Zeitschrift: **Schweizer Ingenieur und Architekt**

Band (Jahr): **99 (1981)**

Wettbewerb Börsengebäude Selnau/Zürich

4. Preis (16 000 Fr.): **Niklaus Amsler**, Zürich;
beratender Ingenieur: **A. de Luigi** und **Hch. Schellenberg**

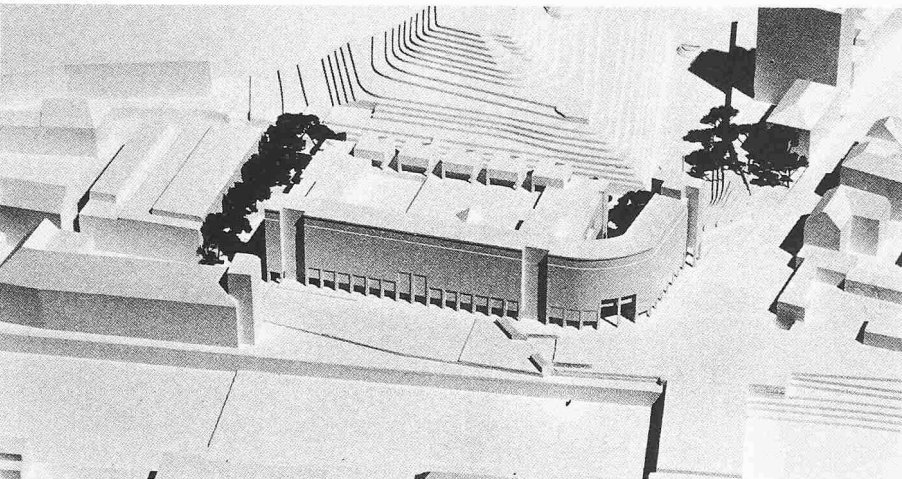
Das Projekt zeichnet sich aus durch eine ausserordentlich klare Systematik in Aufbau und Ausdruck. Der freistehende Baukörper übernimmt auf Gesimshöhe das Dachkantenprofil des Hallenbades und schliesst mit einem walmartigen Dach ab. In der Längsachse weist er zwei äussere Treppentürme auf, wovon der südliche als sogenannter Börsenturm Signalfunktion am Brückenkopf bekommt. Die Längsachsensymmetrie spiegelt sich in allen Geschossen und vor allem in der Konstruktion wieder. Ebenso klar wie die Baustruktur ist die innere Organisation

5. Preis (12 000 Fr.): **Andreas Kern**, Baden, in
Büro **Walter Meier** und **Andreas Kern**

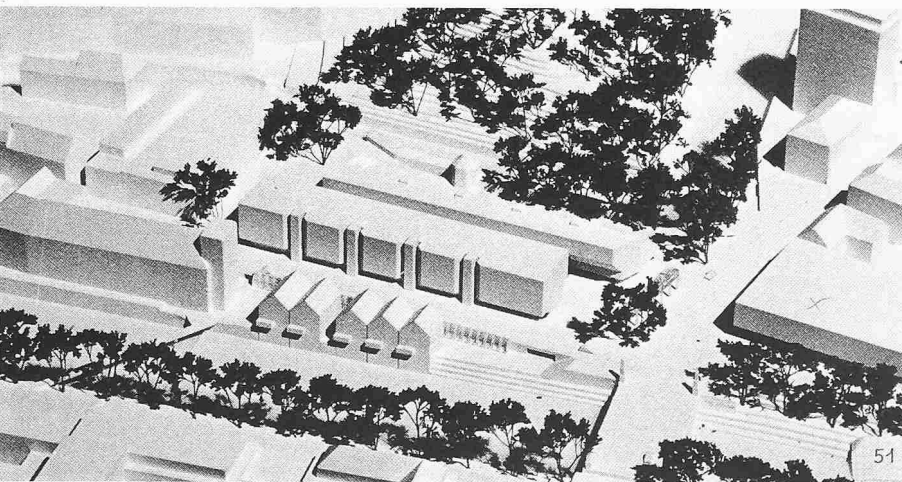
Das Projekt ist gegliedert in eine schmale, ca 22 m hohe Randbebauung und einen niedrigeren, differenzierten Börsentrakt, der den räumlichen Bezug zum Schanzengraben herstellt. Die straffe Randbebauung bildet einen markanten Abschluss der alten City zum Sihlufer und dem anschliessenden Stauffachergebiet hin. Die einprägsame Form des Randgebäudes vermag im Bereich der Krümmung nicht zu überzeugen. Die Rückversetzung der Ladenfront am Badweg schafft eine grosszügige Promenade am Schanzengraben mit hohem Öffentlichkeitsgrad. Die geringe Tiefe der Randbebauung erlaubt nur einseitig an den Korridor anschliessende Zellenbüros, was zu einer unwirtschaftlichen Lösung führt. Das statische Konzept ist einfach und zweckmässig. Der Entwurf ist im Grundriss wie im Aufriss sorgfältig durchgearbeitet.

6. Rang, Ankauf (11 000 Fr.): **Atelier WW**,
W. Wäschle, **U. Wüst**, **R. Wüst**, Zürich

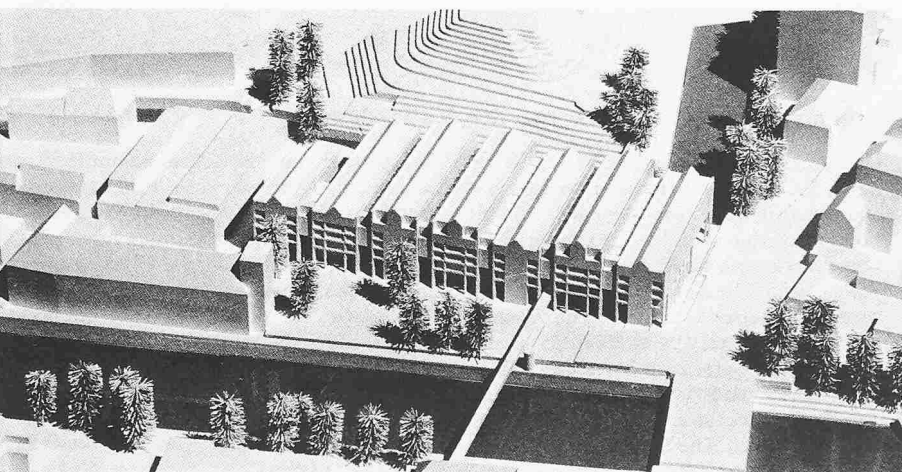
Der Verfasser versucht, seine Baumassen höhenmässig der Umgebung einzuordnen. Dies gelingt ihm durch eine Aufteilung in zwei langgestreckte Baukörper und die Eingliederung der Börse in den darunter liegenden Negativraum bis zwei Geschosse unter Strassenniveau, aber auch durch das nicht-zulässige Überstellen der Grundstücksgrenzen in den Untergeschossen und eine Aufreihung kleiner Giebelhäuser an der Sihl. Damit verzichtet er auf eine bauliche Akzentuierung der Börse. Die Grundrisse sind klar, und die Beziehung zu den Schnitten zeugt von der guten räumlichen Durcharbeitung des ganzen Projektes. Das Projekt missachtet die wettbewerbsrechtlichen Grundlagen weitgehend. Es mangelt ihm an städtebaulicher Präsenz.

8. Rang, 7. Preis (10 000 Fr.): **Meinrad Hirt**,
Zumikon; Mitarbeiter: **Patrick Thurston**

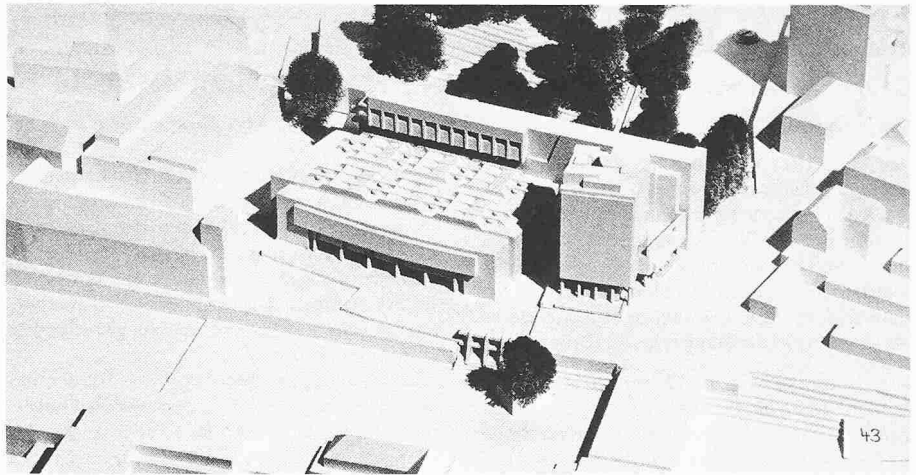
Dem Projekt liegt das interessante Konzept zugrunde, auf die verschiedenen städtebaulichen Gegebenheiten - Brückenkopf, Sihlufer, Schanzengraben/Botanischer Garten, Selnaustrassenraum - mit entsprechend differenzierten Einzelbaumassen «individuell» zu reagieren. Diese klar formulierte Zielsetzung findet ihre architektonische Entsprechung allerdings in unterschiedlicher Intensität und Qualität. Von der Idee her interessant, aber städtebaulich gewagt ist der lange und hohe Riegel am Schanzengraben. Das Projekt ist der Ausdruck eines starken architektonischen Gestaltungswillens, der sich in seiner vitalen Unbekümmertheit jedoch in einzelnen Bereichen über städtebaulich und nutzungsmässig erforderliche Rücksichtnahmen hinwegsetzt.

9. Rang, 8. Preis (8000 Fr.): **Max P. Kollbrunner**,
Brissago, **Bruno Gerosa**, Zürich

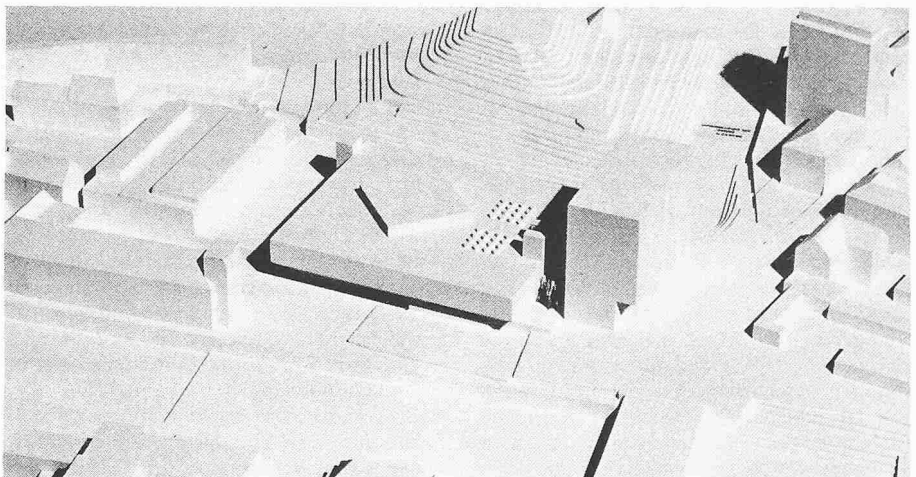
Das Projekt gliedert sich in zwei klar getrennte Teile: den quer zur Sihl an die Selnaustrasse gestellten Bürohochbau und den dahinter angeordneten, rechteckigen Börsenflachbau. Infolge der Stellung des Hochbaues ist trotz der höhenmässigen Übereinstimmung weder eine Beziehung zum SIA-Hochhaus noch zur Bebauung entlang der Sihl ablesbar; die Staffelung von Hoch- und Flachbau im Grundriss sowie die Achsialität der Gesamtanlage schliessen eine Brückenkopfwirkung aus; schliesslich verunmöglicht der unvorteilhaft in die Selnaustrasse vorspringende Flachbau eine Integration des Baukörpers in deren Strassenraum. Die Qualitäten des Projektes liegen mehr in seinem realistischen Konzept und in der guten Organisation als im städtebaulich-gestalterischen Bereich.

10. Rang, 9. Preis (7000 Fr.): **Marti + Kast + Partner**,
Zürich; Mitarbeiter: **Beat Kaempfen**

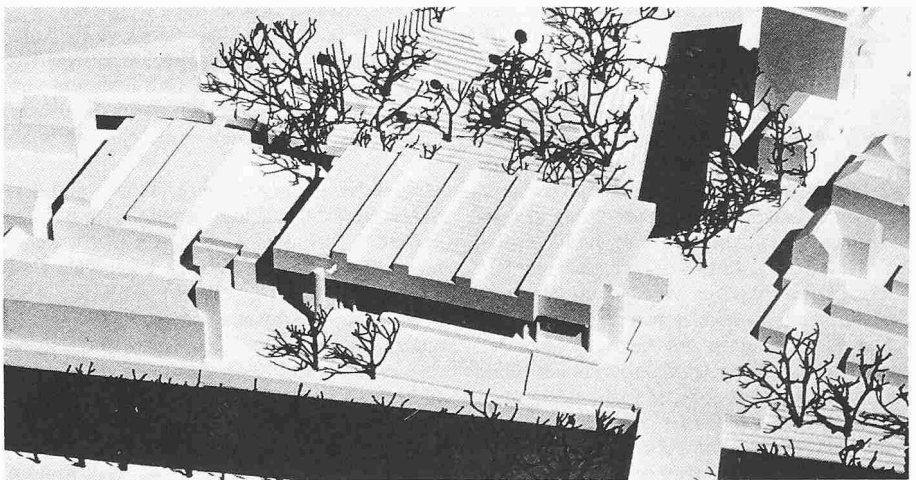
Der Vorschlag gehört zur Gruppe von Projekten, welche die Eingliederung ins Stadtbild durch eine flächenhafte Gestaltung unter Verzicht auf besondere Vertikalakzente anstreben. Die Börsengeschosse überlagern als Grossform die freier angeordneten Volumen der börsenunabhängigen Teile. Widersprüchlich zur angestrebten Grossform erscheint der durch das Attika-Motiv der beiden Wohnungen recht selbständig wirkende, den Grenzabstand zum Hallenbad überschreitende Annexbau. Die Ausformung der «Megastruktur» dürfte die Strassenräume optisch beleben, eine Aktivierung mittels entsprechender Nutzung zugunsten der inneren Ladenstrassen findet nur beschränkt statt. Der beachtenswerte Versuch, den Baumassen eine besondere, klar ablesbare Gestalt zu geben, wird mit zu vielen Nachteilen erkauf.
